**Avis délibéré de la mission régionale
d'autorité environnementale
Hauts-de-France
sur le projet de parc éolien
de Bois Rasoir à Saint-Maulvis (80)
Étude d'impact de novembre 2023**

n° MRAe 2025-8987

AVIS DÉLIBÉRÉ n° 2025-8987 adopté lors de la séance du 16 septembre 2025 par
la mission régionale d'autorité environnementale Hauts-de-France

Localisation du projet (Source : page 13 du fichier dossier administratif)

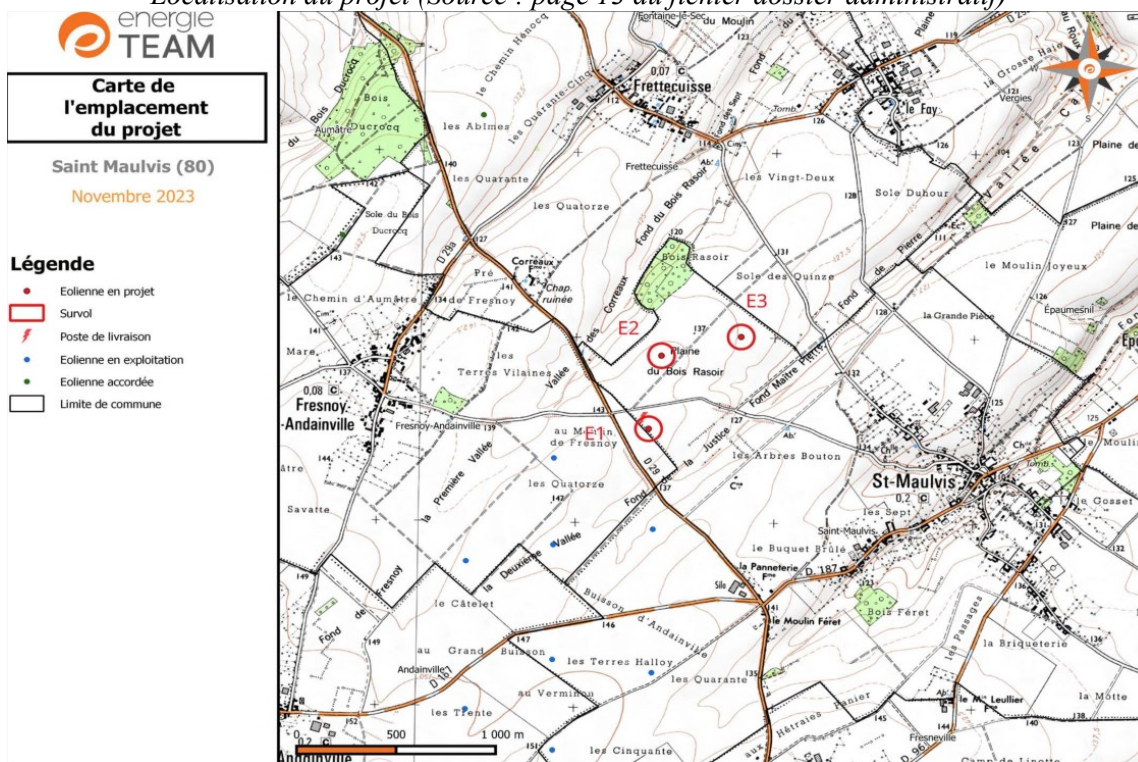
L'étude d'impact ne contient pas de section dédiée à la présentation du porteur de projet et du projet. Les informations sont éparpillées dans différents documents. Par souci de rendre l'étude d'impact à la fois complète et autoportante, il importe d'y intégrer ces informations.

L'autorité environnementale recommande d'ajouter une section à l'étude d'impact qui présentera en détail le porteur de projet et le projet (caractéristiques techniques et localisation).
